制動装置(イコライザ)に関するリコール情報

リコール対象車の主要諸元

リコール届出一覧表

改善箇所説明図

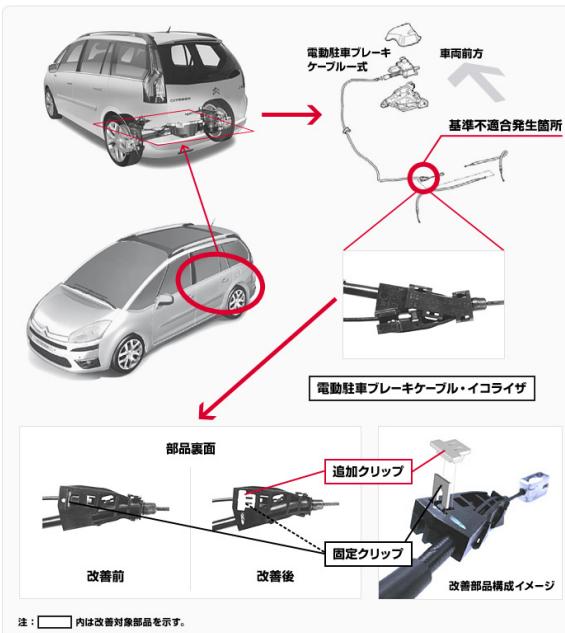
電動駐車ブレーキのイコライザ(駐車ブレーキの操作力を左右の車輪に均等に振り分ける装置)において、製造上の誤差が生じているものがある。そのため、そのままの状態で使用を続けると、車両の振動等により、ブレーキケーブルを固定しているクリップが脱落し、最悪の場合、ブレーキケーブルが脱落し、駐車ブレーキが片側を起すおそれがある。

全車両、ブレーキケーブル固定クリップの状態を確認し、脱落を防止する追加クリップを装着する。ただし、固定クリップが既に脱落している場合は、ケーブル一式を追加クリップが装着された対策品と交換する。

駐車ブレーキケーブルのホーラー部に黄色のマーキングを実施し、運転席側アーム部にリコールステッカーを貼付する。
